DODATEK Č.1 KE SMLOUVĚ O DÍLO

„Regenerace panelového sídliště – Hodonín- Brandlova, 1.část – II.etapa“

Změnový list č. 1

Konečný návrh autobusového přístřešku na akci Hodonín - Brandlova

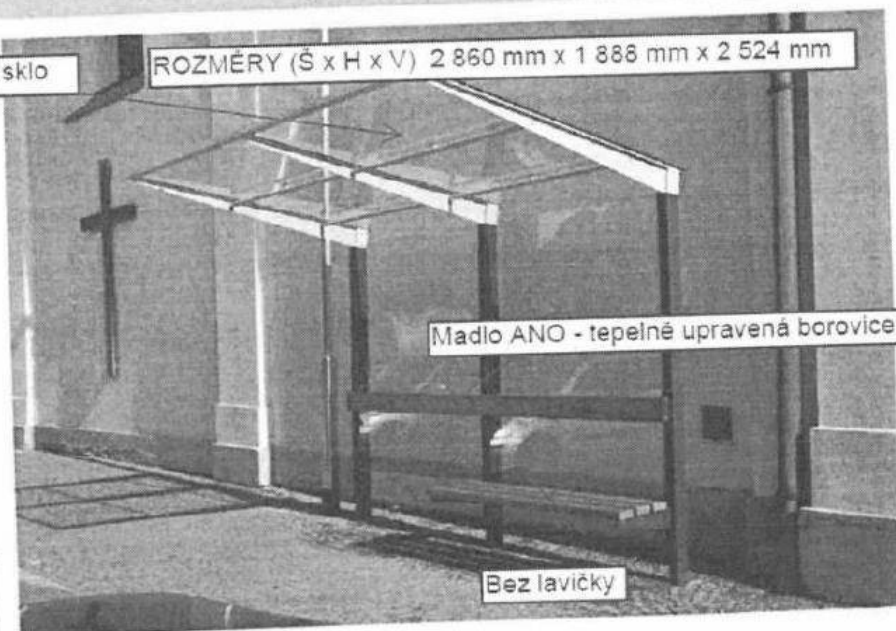
- po místním šetření došlo ke zmenšení a posunu přístřešku pro BUS v návaznosti na požadavek majitele bytové jednotky
- nebylo provedeno kácení 9 ks stromů (zajišťoval investor)
- z důvodu provedení 2 ks nových UV, nebylo nutné provádět čištění 2 úseků stávajících vpustí a jejich výškovou úpravu

P.č. Díl:	Číslo položky M100	Název položky Městský mobiliář	MJ	množství	cena / MJ	celkem
127	100220014R	Dodávka a montáž autobusového přístřešku 1,88 x 2,86 m s rovnou střechou, včetně zemních prací, základů a kotvení - kompletní dodávka specifikace viz níže odečteno z EPD : 1	ks

Zastřešení - neprůhledné sklo

ROZMĚRY (Š x H x V) 2 860 mm x 1 888 mm x 2 524 mm

Madlo ANO - tepelně upravená borovice

Jednotná barva celé konstrukce - RAL 9007

Bez lavičky
